## 福島第一原子力発電所現地確認報告書

No.1 危険物屋外貯蔵所（No.1 A、No.1 B、No.1 C）

No.1 A及びNo.1 C危険物屋外貯蔵所における油漏えい事象の対応状況

(図 1) 福島第一原子力発電所構内概略図

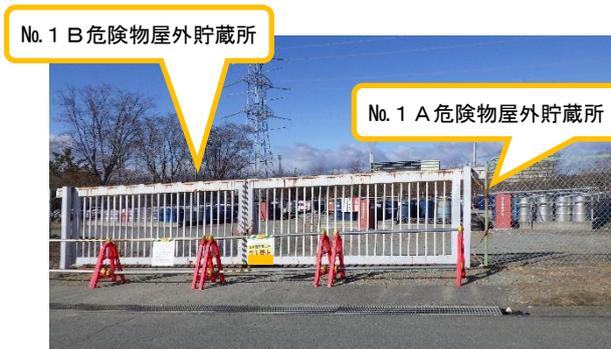
昨年12月8日に確認された、No.1 A危険物屋外貯蔵所及びNo.1 C危険物屋外貯蔵所に保管されているドラム缶から油が漏えいした事象<sup>\*</sup>の再発防止対策等を確認した。（図1、写真1）（前回確認：令和3年12月8日）
